中部電力株式会社浜岡原子力発電所第3号機の工事計画届出
(補助ボイラーの撤去) についての確認結果

工事計画届出書の確認事項に対する回答

(浜岡3号機 共用補助ボイラーの撤去)
(平成26年10月24日付届出、本浜岡発第848号))

工事概要のイメージ

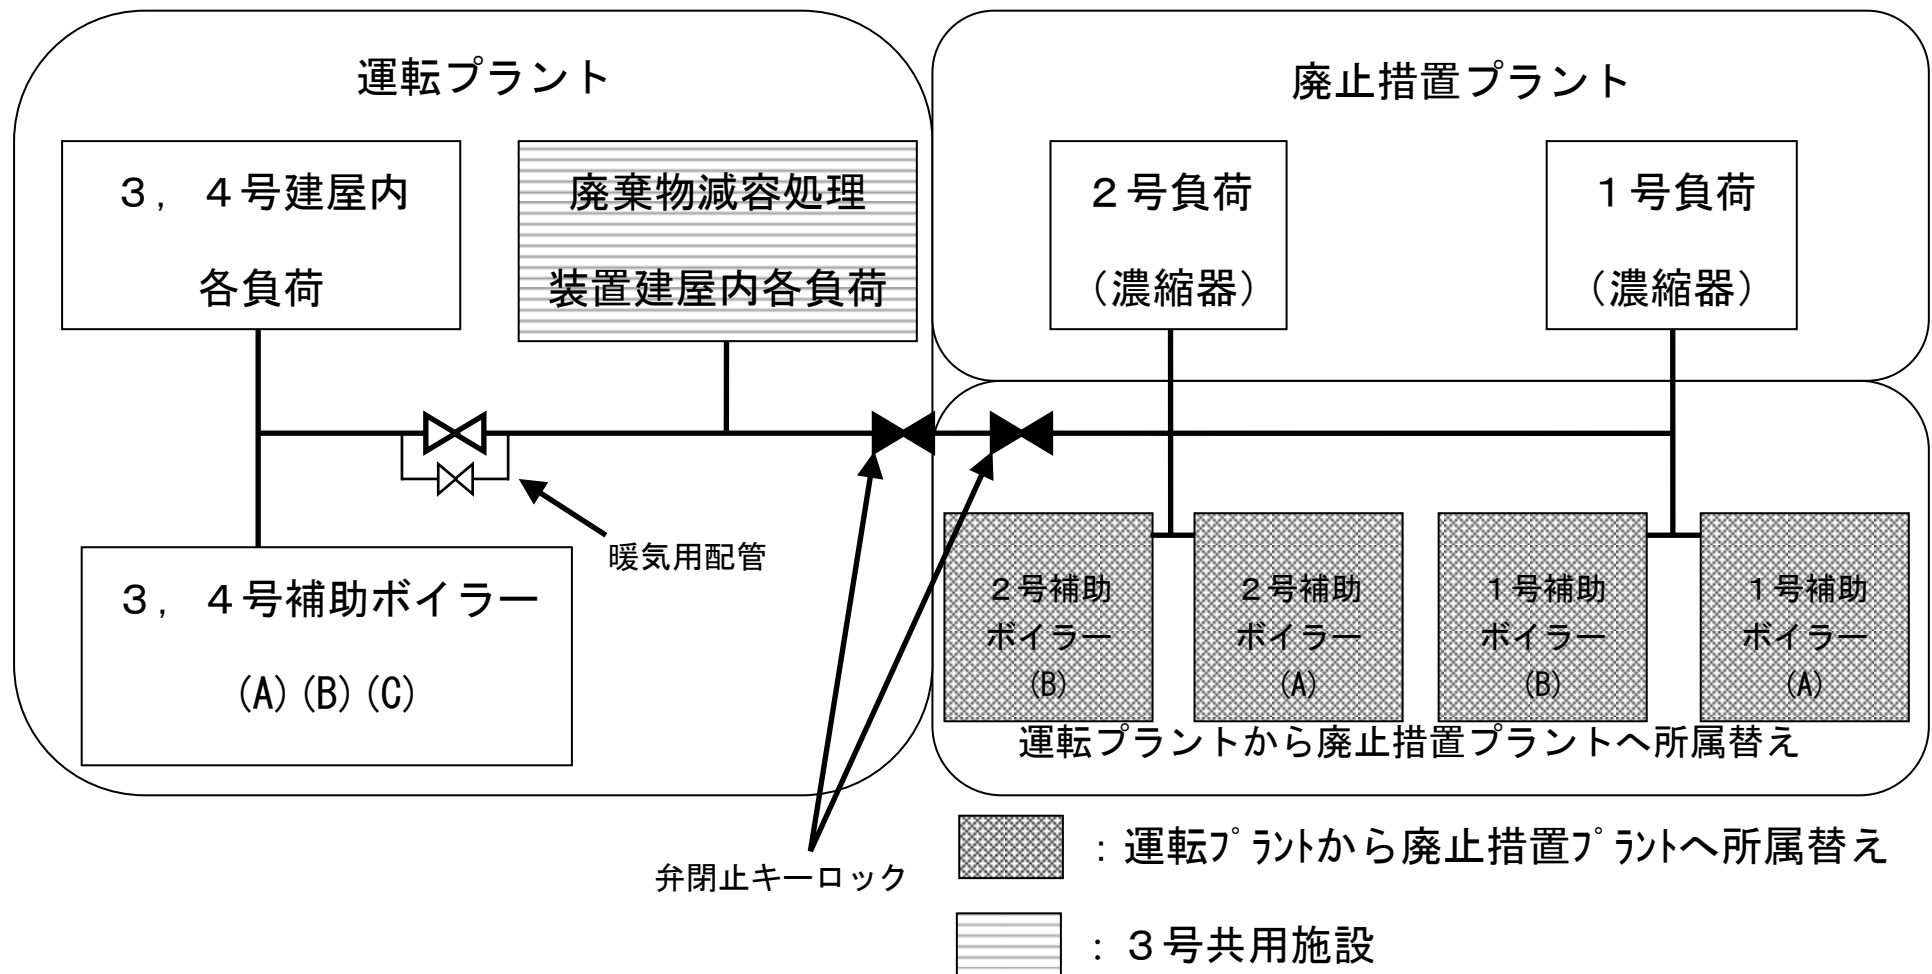
Q3-3	今回の工事計画において撤去とする範囲を整理して説明すること。
------	--------------------------------

今回の工事概要のイメージを添付資料8に示す。

第1号機及び第2号機の補助ボイラー撤去前は、第3号機及び第4号機から廃棄物減容処理装置建屋へ蒸気を供給する配管に暖気用の配管を設けていなかったことから、容易に廃棄物減容処理装置建屋へ蒸気供給が実施出来なかったため、第1号機及び第2号機の補助ボイラーから廃棄物減容処理設備へ蒸気を供給していた。

この度、第3号機及び第4号機補助ボイラーからの廃棄物減容処理装置建屋への補助蒸気供給配管に暖気用の配管を追設したことにより、第3号機及び第4号機補助ボイラーからの廃棄物減容処理装置建屋への蒸気の供給が容易に行えるようになったため、廃棄物減容処理設備への蒸気供給は第3号機及び第4号機の補助ボイラーにて行っている。
